ZMĚNOVÝ LIST

STAVEBNÍ ÚPRAVY A PŘÍSTAVBA Č.P. 92 VELKÉ LÁZNĚ BĚLOVES – LÁZEŇSKÁ BUDOVA IDA V BĚLOVSI																																	
reg.č.projektu:	reg. č. CZ.11.2.01/00/23_004/0000046 součástí projektu Balneum Glacensis, který je realizován v rámci programu Interreg Česko-Polsko 2021-2027	číslo ZL: 01																															
smlouva:	IRM/714/24																																
objednatel:	Město Náchod, Masarykovo náměstí č.p. 40, 547 01 Náchod, IČO 002 72 868																																
zhotovitel:	B.C.M. company s.r.o., Láňovská 633, 543 01 Vrchlabí, IČ:07890869, DIČ:CZ07890869																																
název ZL: Statické zajištění zdiva																																	
dotčené st. objekty: SO 01 - Stavební úpravy stávajícího objektu, 2.1 - Stavební část																																	
předmět změny: Předmětem změny je statické zajištění konstrukcí, jež nejsou dle projektové dokumentace předmětem odstranování.																																	
zdůvodnění nezbytnosti změny: Navržené opatření je z důvodu celkového zajištění proti narušení statiky ponechané konstrukce a pro zabezpečení BOZP na staveništi. Bez statického zabezpečení hrozí zborcení zdiva.

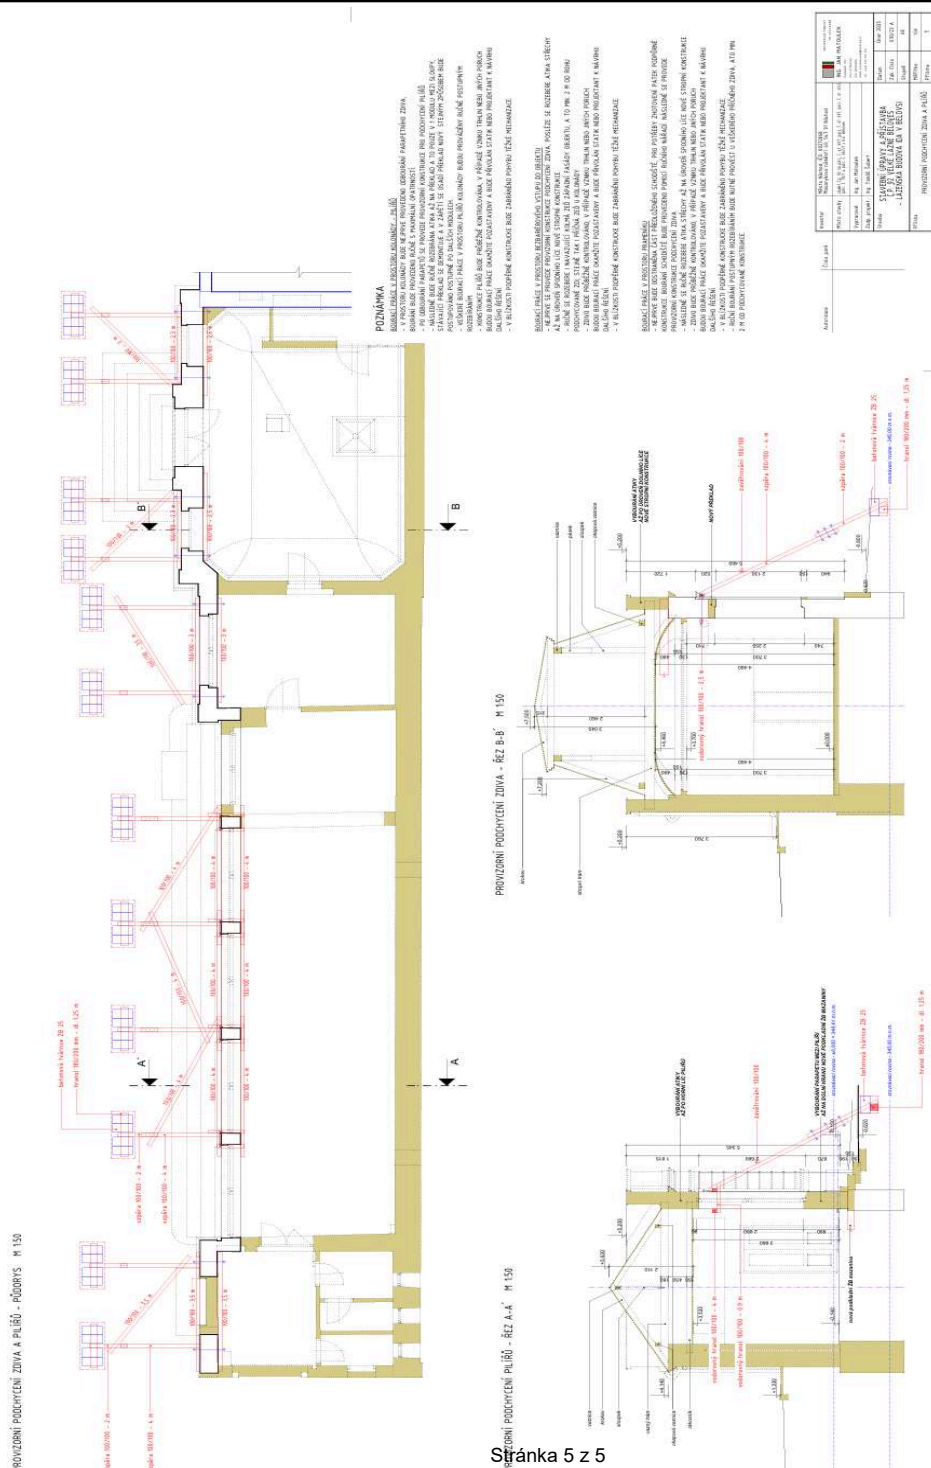
další vyjádření:	
přílohy:	
č.1	Rozpočet ke ZL 01 - Statické zajištění zdiva
č.2	Statický posudek
č.3	Projektová dokumentace zajištění zdiva

VV		"vodorovný hranol" (2,5*4)+(3*2)+(4*6)+(3,5*2)+(0,9*8)		54,200		
	VV		"vzpěra" (2*12)+(4*12)		72,000		
	VV		"zvětrování" (3*2)+(3,5*2)+(4*3)		25,000		
	VV		12*1,25 " hranoly do výkopu"		15,000		
	VV		Součet		166,200

ZL 03 - doplnění chybějících základových konstrukcí

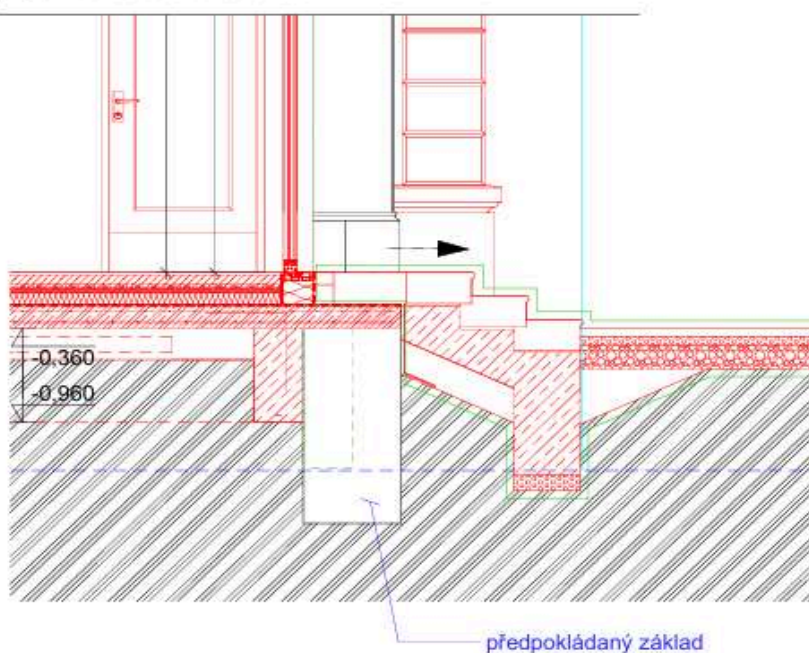
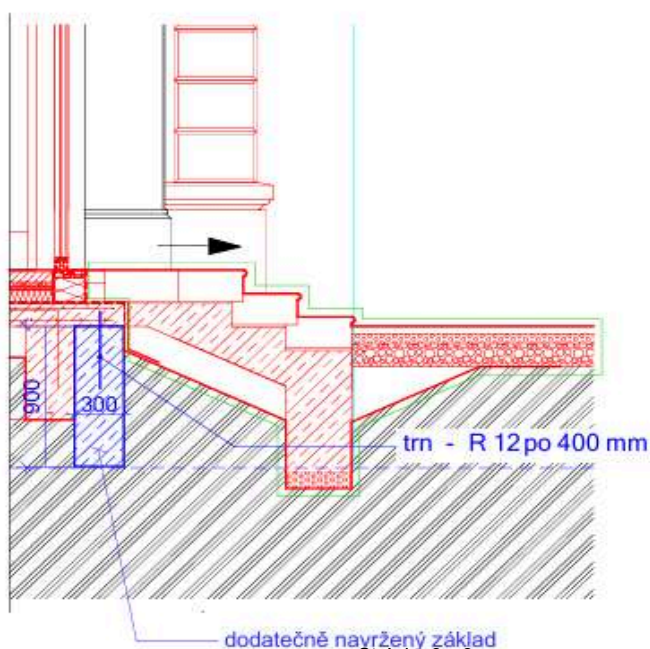
předmět změny:
Předmětem změny je doplnění chybějících základových konstrukcí a úprava základové desky. Dále částečné zrušení nutnosti bednění základových pasů.
zdůvodnění nezbytnosti změny:
Doplnění chybějících základových pasů a úpravy základové desky jsou nutné pro celkovou stabilitu objektu. Zrušení částečného bednění základových pasů je navrženo z důvodu zjištění dostatečné stability zeminy po provedení výkopových prací.
zdůvodnění nepředvídatelnosti změny:
Absence základového pasu pod parapetním zdívem stávajících okenních otvorů v severní stěně objektu nebylo odhaleno při provádění předprojektového průzkumu. Dále se předpokládalo s jinou soudržností zeminy pro výkop základových pasů, jež by vyžadovalo bednění.
zdůvodnění nemožnosti oddělení prací a samostatného zadání:
Nelze oddělit a samostatně zadat. Samostatné zadání by bylo neekonomické a vzhledem k provázanosti jednotlivých činností i technicky neřešitelné a způsobilo by objednateli značné obtíže.

VV			doplnění základových pasů				
VV			(2,68+2,69+2,71+2,7+2,76)*0,3*0,9		3,656		
VV			Součet		3,656

VV			doplnění základových pasů - R12 - 0,89 kg/mb				
VV			(2,68+2,69+2,71+2,7+2,76)/0,4*0,5*0,89*1,1/1000		0,017		
VV			Součet		0,017

příloha č.3 - fotodokumentace

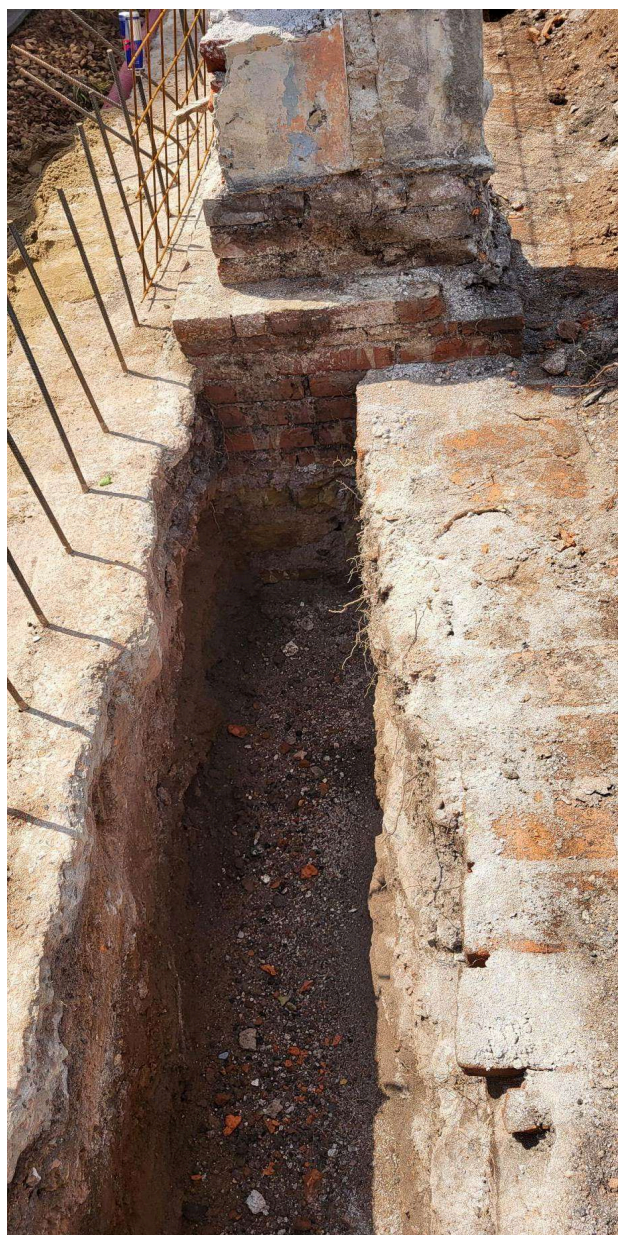
sonda v místě parapetního zdiva

provedený výkop pro nový základ
